Antrag zu 3.4. (S. 62) und 4.2. (S. 65):

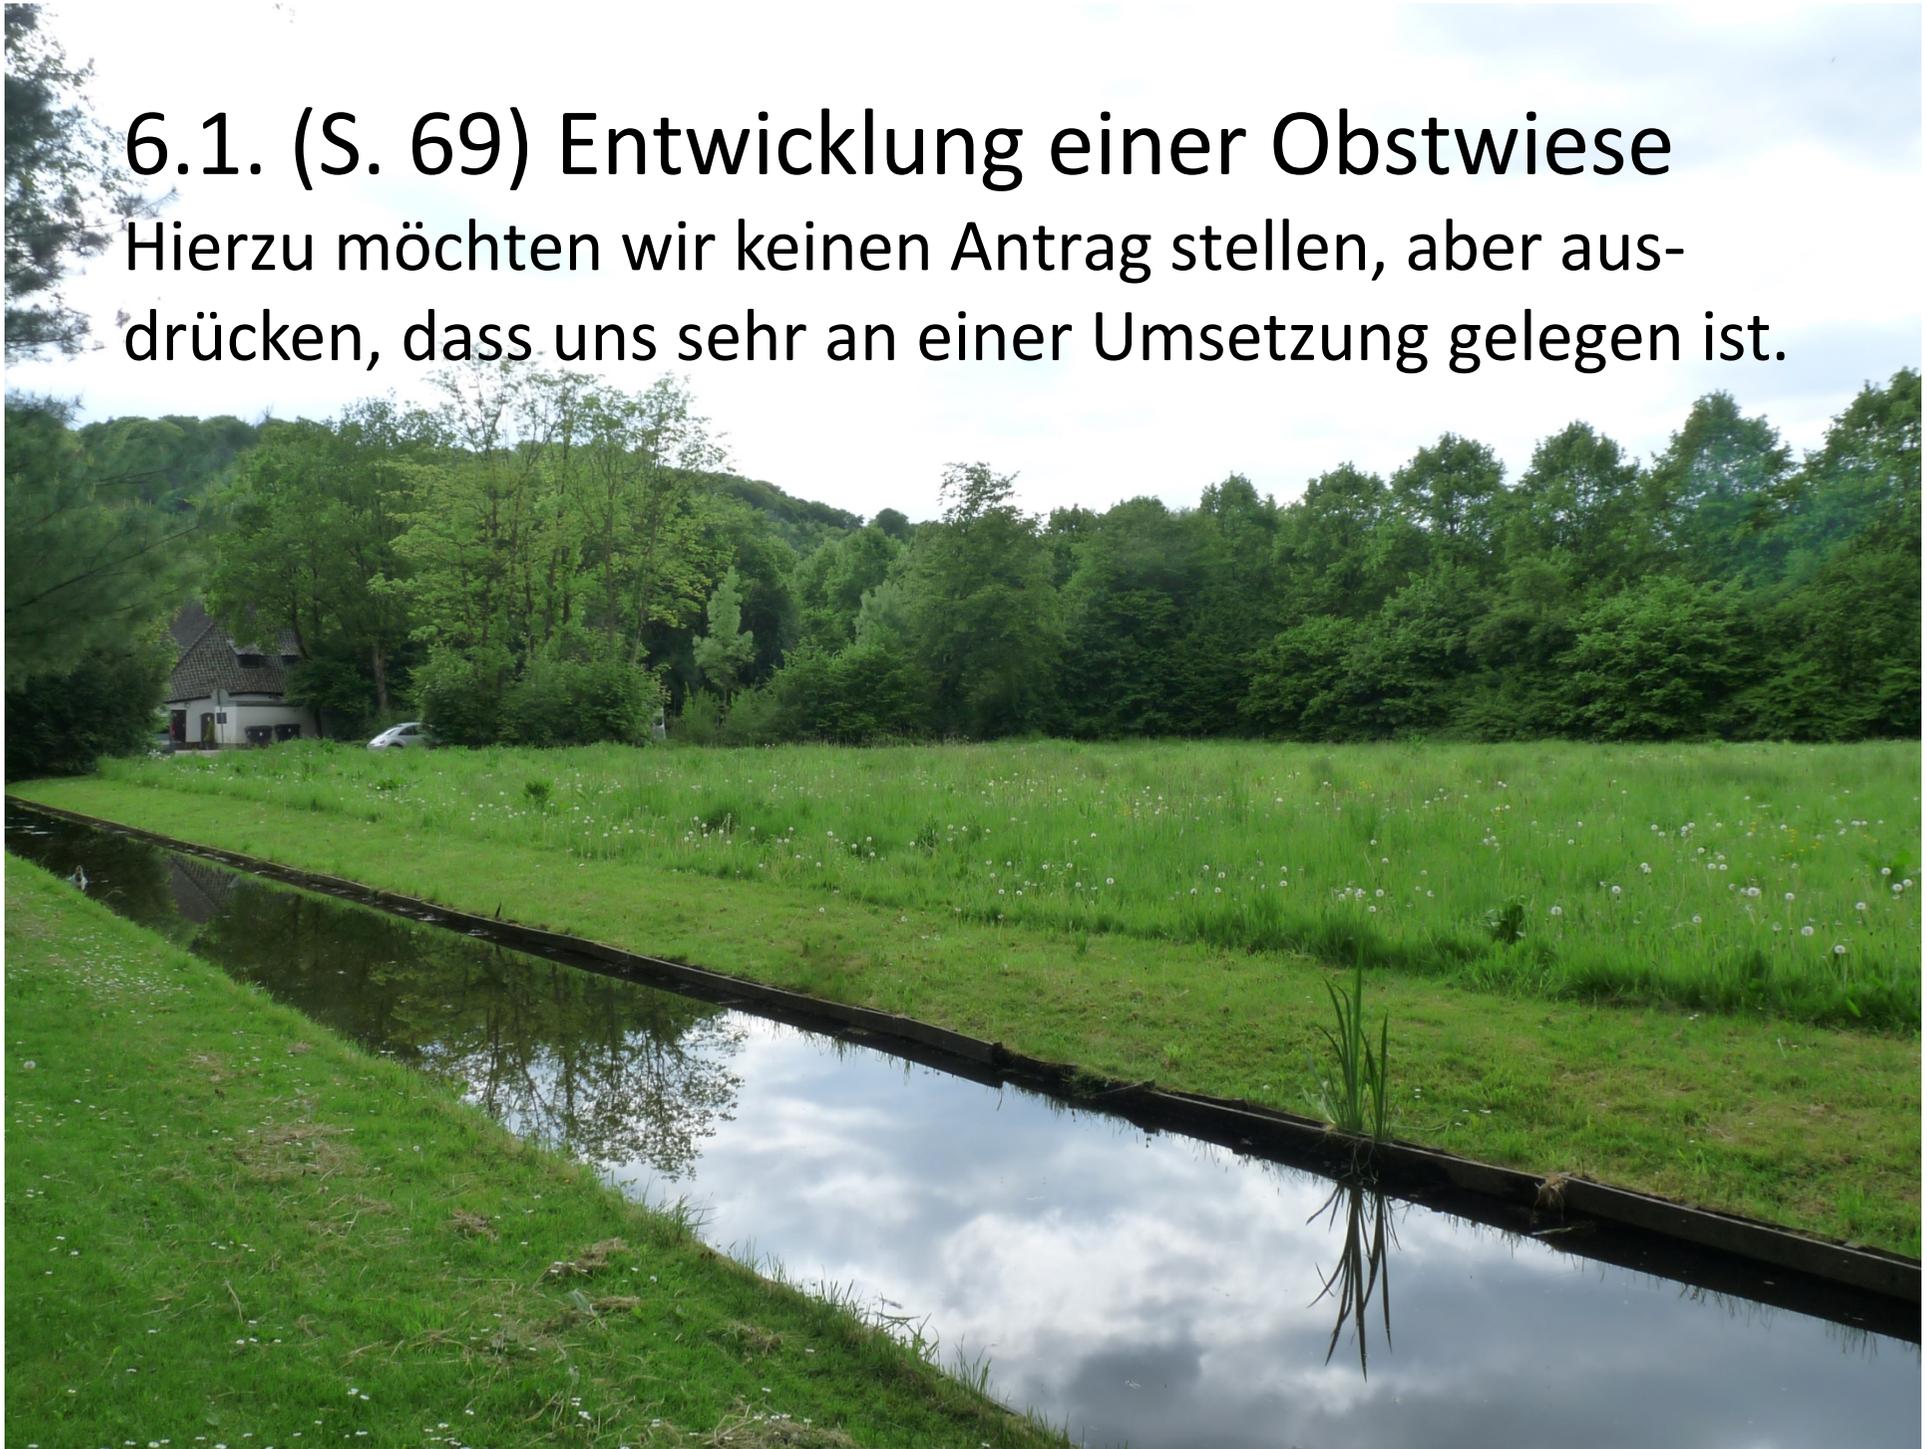
Auslichtung der Hecken zur Tiergartenstraße und zur Wasserburgallee.

Wir beantragen, die Hecken nicht auszulichten, um bei musikalischen Veranstaltungen im Blumenhof möglichst wenig Autogeräusche zu hören. Frau Lorenz schreibt auf S. 60, dass die Auslichtung mit dem Immissionsschutz abzuwägen ist.
